CENTRALE EOLICA OFFSHORE "RIMINI" (330 MW) ANTISTANTE LA COSTA TRA RIMINI E CATTOLICA RELAZIONE ILLUSTRATIVA DEL LAYOUT B REV01 PROPOSTO IN RECEPIMENTO DI OSSERVAZIONI E PARERI: ASPETTI TECNICI E AMBIENTALI

MAGGIO 2023

Il documento riporta le motivazioni che hanno portato ad una revisione parziale del LAYOUT e illustra i dati tecnici e le implicazioni ambientali del progetto così come modificato.

RICHIESTA RICORRENTE NELLE OSSERVAZIONI DELLA PROVINCIA DI RIMINI E DI ALCUNI COMUNI COSTIERI

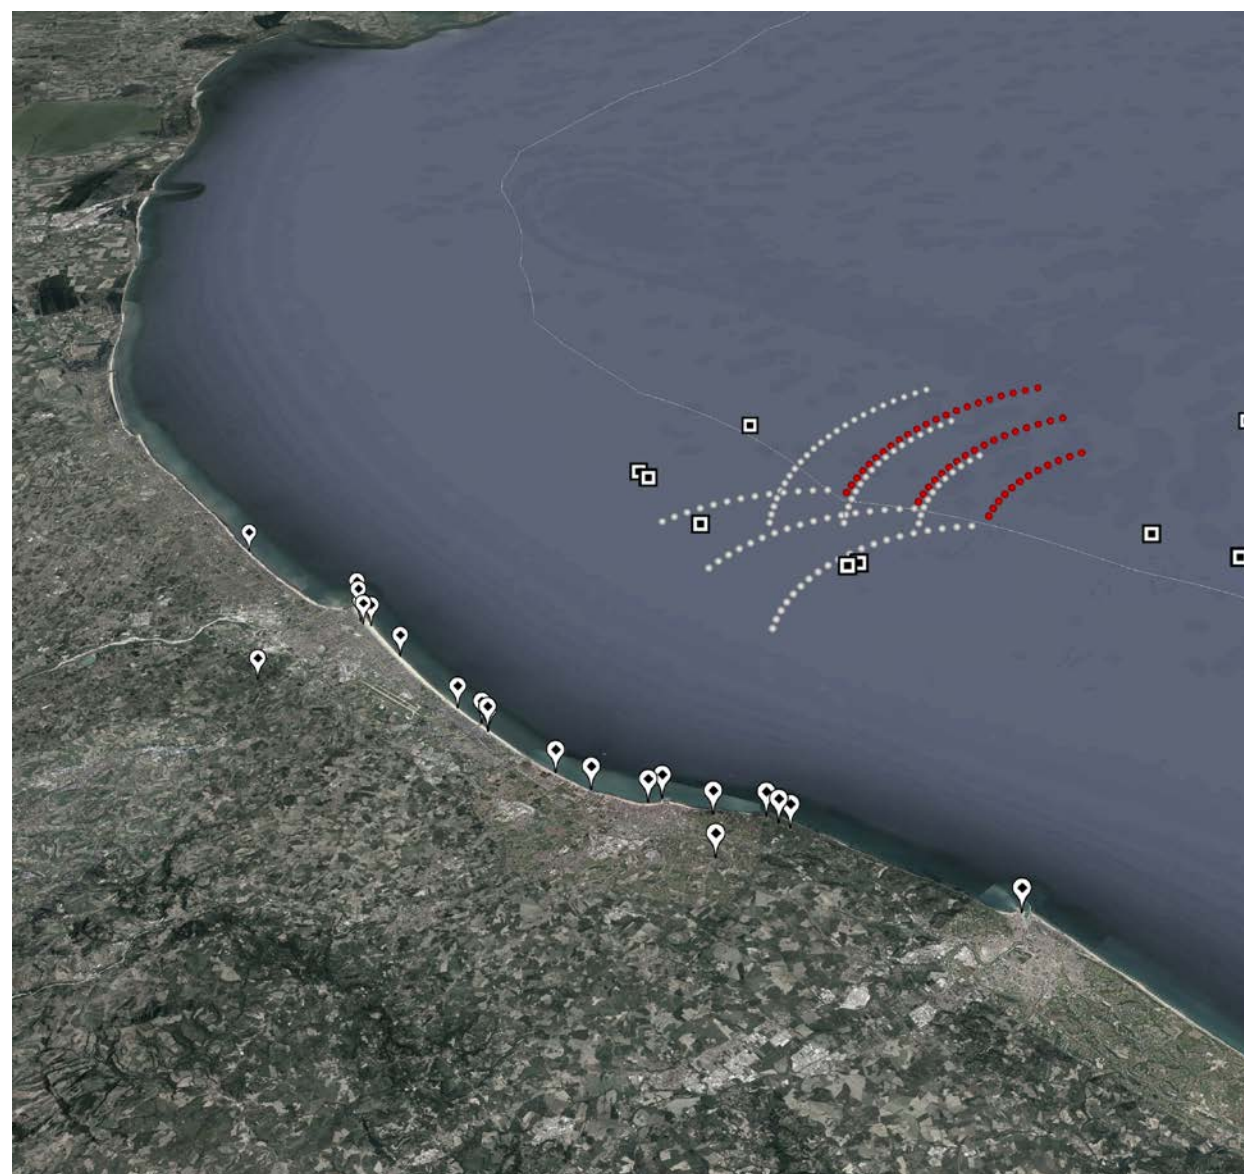
"Le ipotesi formulate dal nuovo progetto (Layout B), dopo le prime osservazioni presentate dai Comuni, sono migliorative di quanto precedentemente presentato; tuttavia, non accolgono pienamente la richiesta di allontanare il più possibile le pale eoliche. Si chiede quindi di prevedere un ulteriore allontanamento dalla linea di costa, diminuendo ancora l'impatto visivo".

"EnergiaWind2020 si impegna a verificare la fattibilità tecnico-economico-ambientale di modifiche non sostanziali che potrebbero mitigare ulteriormente la visibilità dell'impianto aumentando per quanto possibile le distanze dalla costa, senza tuttavia modificare il concept dell'impianto che prevede la disposizione su 3 archi e non a cluster, al fine di garantire la navigazione, l'attraversamento e la coesistenza con altri usi e la minima occupazione di campo visivo dalla costa".

LOCALIZZAZIONE DEL LAYOUT B (IN BIANCO) E DEL LAYOUT B REV01 (IN NERO)

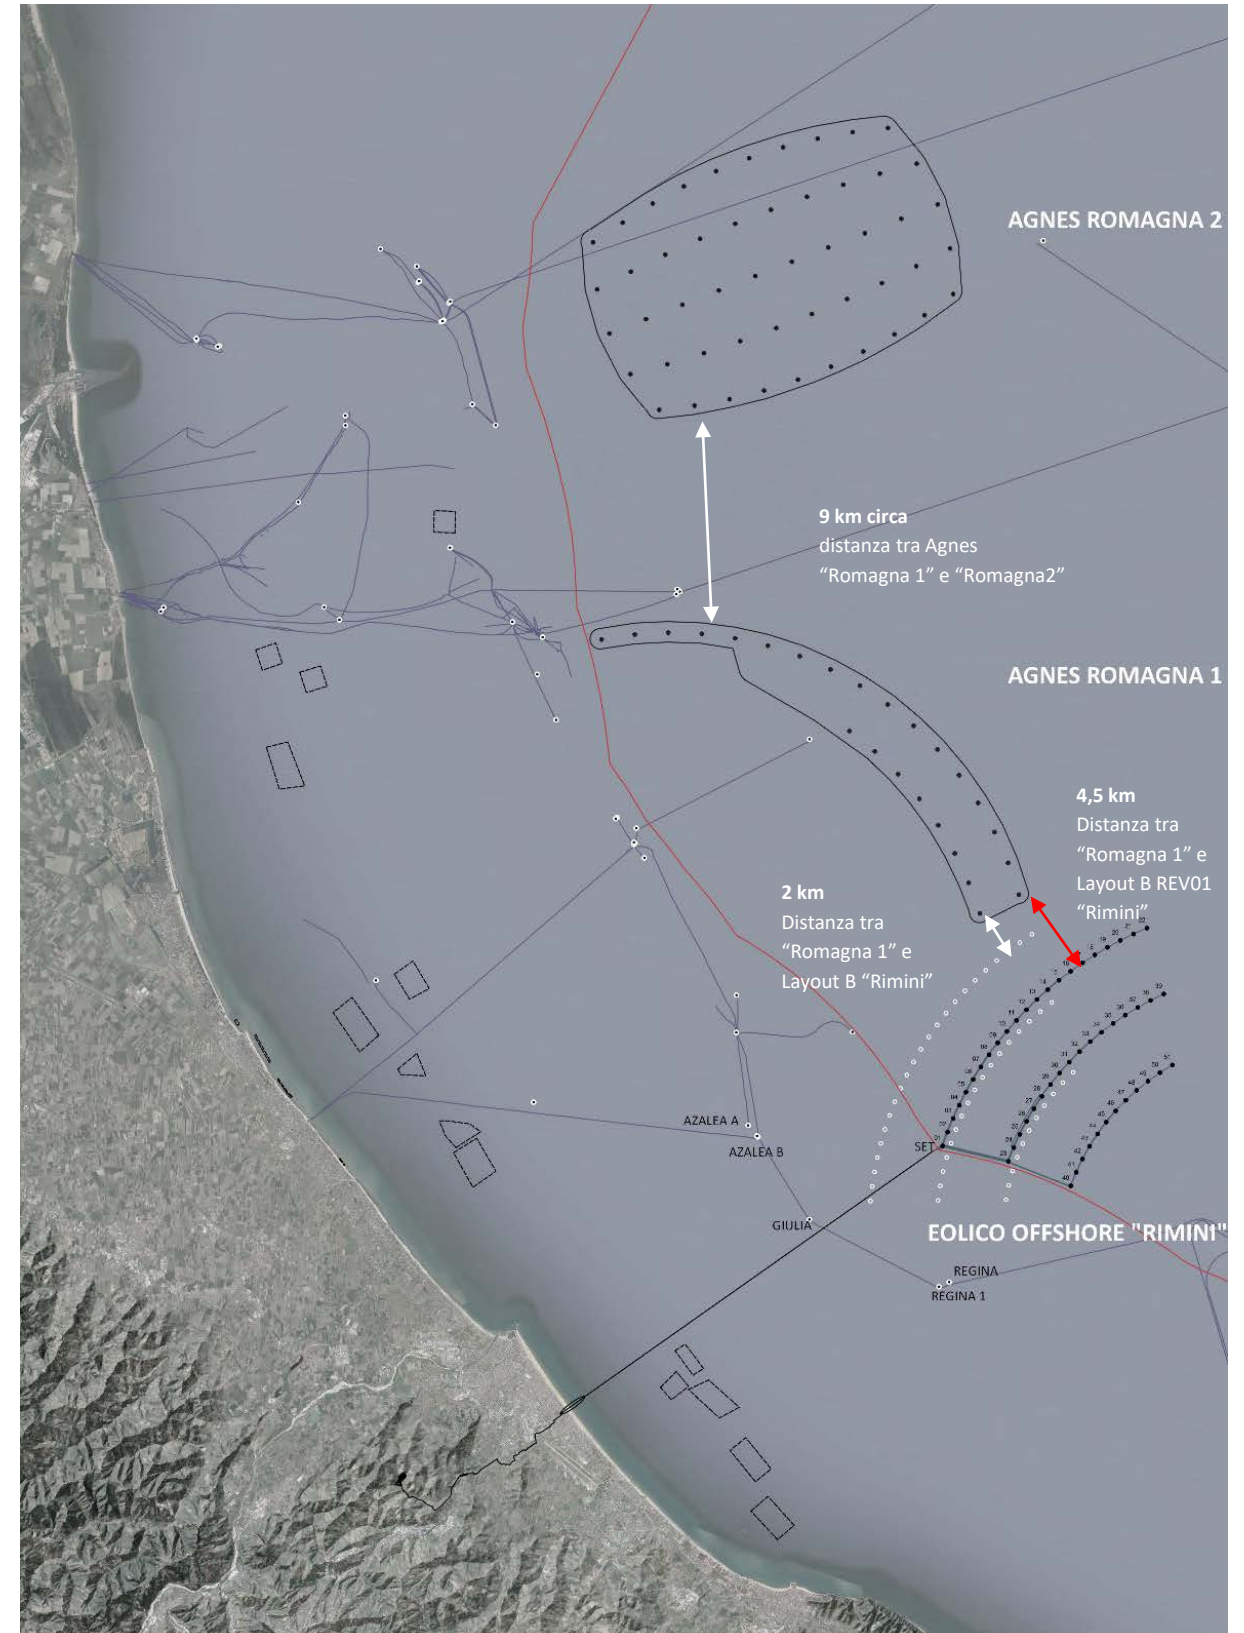
Avendo avuto dal settore VIA regionale positivi riscontri e dopo essersi confrontata con la Provincia di Rimini e tutti i comuni costieri durante un incontro tenutosi lo scorso 20/02/2023, Energia Wind 2020 ha verificato la fattibilità e propone un'integrazione documentale relativa ad una revisione del LAYOUT B (LAYOUT B REV01), che risponde alla richiesta di garantire una maggiore distanza delle turbine dalla costa.
